DĖL PIRKIMO SĄLYGŲ PAAIŠKINIMO / PATIKSLINIMO

Pranešame, kad gauti klausimai 110/27,5 kV Linkaičių Traukos TP 110 kV skirstyklos statybos ir prijungimo prie perdavimo tinklo projektavimo ir statybos darbų pirkime (toliau – Pirkimas), į kuriuos pateikiami atsakymai:

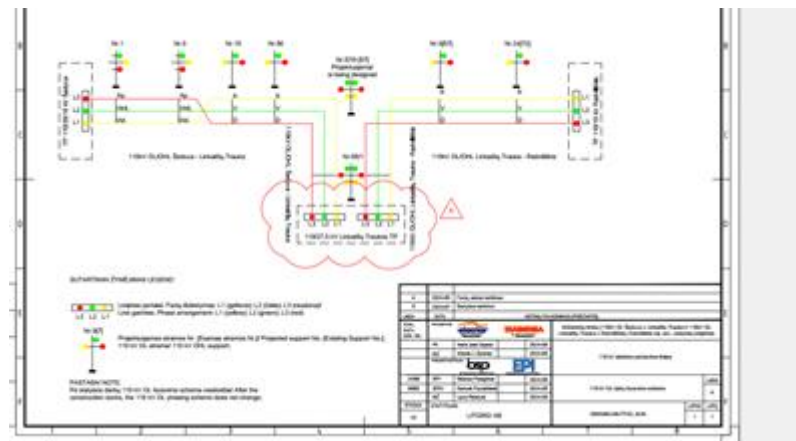
6) KLAUSIMAS. Vadovaujantis SIII/A002-00-TP-EL.TS 31 lapas iš 48 pateiktais 110kV įtamos oro linijų ŽTŠK techniniais reikalavimais (Eil. Nr. 5 punktas papildomi reikalavimai ŽTŠK), ŽTŠK keli Gamintojai atliko savo skaičiavimus dėl numatytų tarpatramių ilgių bei reikalaujamų įlinkių, kur duotais parametrais gaunamas didesnis įlinkis nei reikalaujamas. Pateikiame vieno iš Gamintojų komentarą:

I just had a phone call with my engineer. Concerning this tender, the requirement of the SAG is 5,31m for 270m span with is not possible to reach if we are complying with the other parameter and with ESD=18%RTS as recommended. See enclosed the cable design with 50kN and 30kA2s. With this OPGW, SAG is approx. 6m.

They did the simulation with higher RTS up to 60kN and it is not complying too.

Prašome, atsižvelgiant į Gamintojo skaičiavimus bei komentarą, patikslinti kaip turi būti išpildyti techniniai reikalavimai pagal projektinius sprendinius arba patikslinti techninius reikalavimus.

ATSAKYMAS. ŽTŠK reikalavimai patikslinti išskiriant reikalavimus į naujai projektuojamą ruožą ir esamą linijos ruožą, kuriame ant esamų atramų keičiamas ŽTŠK.

P	Papildomi reikalavimai LTSL Additional requirements for OPGW:		
5.1	Maksimalus ŽTŠK tarptraimis/atstojamasis tarptraimis tarp atramų/Maximum OPGW span/ resultant span between the lines towers:		
5.1.1	Nr 57+58	270/256 m	
5.1.2	Nr 4+5	255/217 m	
5.2	Maksimalus įsivrimas, prie -5°C maksimaliame tarptraimyje po 10 metų nuo ŽTŠK įrengimo prie 9.7 mm apšalo ir 109 Pa vėjo tarp atramų/

5.2.1	Nr 57+58	5.31 m	
5.3	Maksimalus įsivrimas, prie 15°C maksimaliame tarptraimyje po 10 metų nuo ŽTŠK įrengimo tarp atramų/ The maximum sag at 15°C in the maximum span after 10 years from installation of OPGW cabling system between

5.3.1	Nr 57+58	3.65 m	
5.4	Maksimalus įsivrimas, prie -5°C maksimaliame tarptraimyje po 10 metų nuo ŽTŠK įrengimo prie 15.3 mm apšalo ir 125 Pa vėjo tarp atramų/ The maximum sag at -5°C, 125 Pa wind, 15.3 mm ice in the maximum span after 10 years from

5.4.1	Nr 4+5	7.45 m	
5.5	Maksimalus įsivrimas, prie 15°C maksimaliame tarptraimyje po 10 metų nuo ŽTŠK įrengimo tarp atramų/ The maximum sag at 15°C in the maximum span after 10 years from installation of OPGW cabling system between

5.5.1	Nr 4+5	4.96 m

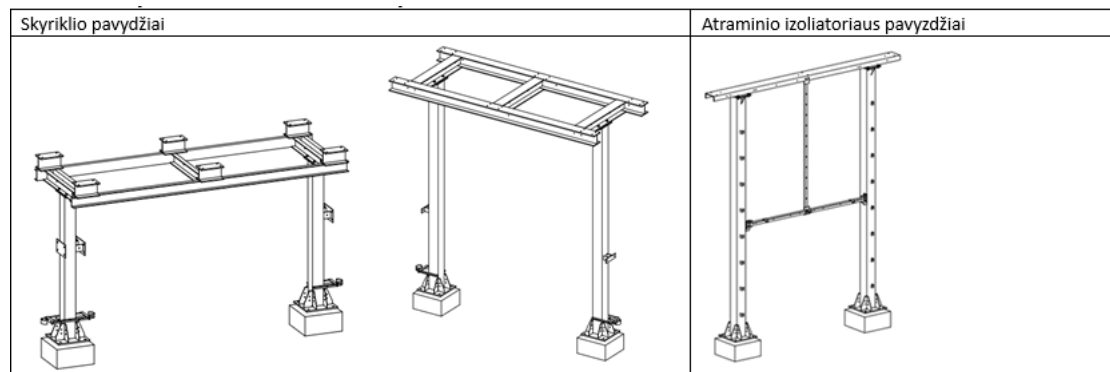
- Palyginus šioje lentelėje Eil. Nr. 13 ir Eil. Nr. 14 pozicijose projektuojamų metalo konstrukcijų matmenis, matome, kad konstrukcijų išmatavimai labai ženkliai nesiskiria, tačiau abiejų konstrukcijų masės skiriasi labai ženkliai (beveik dvigubai):

13.	Metalas 110 kV skyrikliui/ Steel for 110 kV separator (Hp=4,5 m)		1200	2	2400	S275J2
14.	Metalas 110 kV viršįtampių ribotuvui/ Steel for 110 kV surge arrester (Hp=5,0 m)		650	2	1300	S275J2

Prašome:

- Perskaičiuoti visų projektuojamų cinkuotų metalo konstrukcijų svorius, kadangi tai tiesiogiai įtakoja pasiūlymo kainą.
- Patikslinti ar tikrai numatytas teisingas 2UPN160 profilis, kadangi duoti metalo konstrukcijų matmenys 180x180x5mm t.y. ar neturėtų būti 2UPN180?

ATSAKYMAS. Metalo konstrukcijų svoriai priklauso ne tik nuo jų aukščio. Svorį lemia traversa ant kurios yra montuojama įranga. Kadangi skyriklio montavimui reikalinga didesnė traversa, dėl to visos konstrukcijos svoris didesnis, nors aukščiu ji ir mažesnė 0,5 m. Pvz.:

- Numatytas teisingas profilis, kolonų ir traversų profiliai gali būti skirtingi. Dėl įrangos montavimo traversoms naudojami UPN profiliai. UPN160 profilio laikomoji galia pakankama. Traversos profilis parenkamas konstruktyviai, dėl reikiamų atstumų įrangos montavimui, varžtų išdėstymo konstrukcijų sujungimui.
